한 국 농 어 촌 공 사 감 사

통보 및 [시정] 요구

제 목 낙하물에 의한 위험 및 근로자 추락사고 방지 소홀

[그림 1] ‘■■■ 농촌중심지활성화사업’ 가야 클러스터 신축

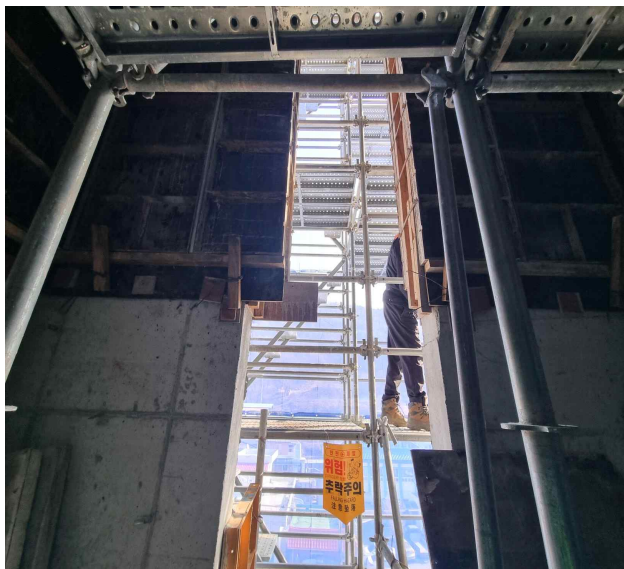
그런데 ■■■지사는 지하 1층, 지상 4층 규모의 가야 클러스터 신축 공사를 진행하면서 「산업안전보건기준에 관한 규칙」 제14조에 따라 작업장의 바닥, 도로 및 통로 등에서 낙하물이 근로자에게 위험을 미칠 우려가 있는 경우 낙하물 방지막, 출입금지구역의 설정 및 보호구의 착용 등 위험을 방지하기 위하여 필요한 조치를 하도록 감독하여야 하나,

[그림 1]과 같이 낙하물 방지막 설치, 출입금지구역의 설정 등 필요한 조치를 하지 않고 공사를 진행하고 있음에도 이에 대해 관리하지 못한 사실이 있다.

그 결과 낙하물 방지막 미설치 등으로 인하여 공구, 자재, 콘크리트 파편 등이 작업자나 보행자에게 떨어져 심각한 부상 또는 사망사고로 이어질 수 있으며,

② 사장(■■■■■지사장)은 「산업안전보건기준에 관한 규칙」 제14조에 따라 낙하물에 의한 위험으로부터 지상의 보행자와 작업자를 보호하기 위해 낙하물 방지막 설치 후 공사를 진행 바랍니다.(시정)
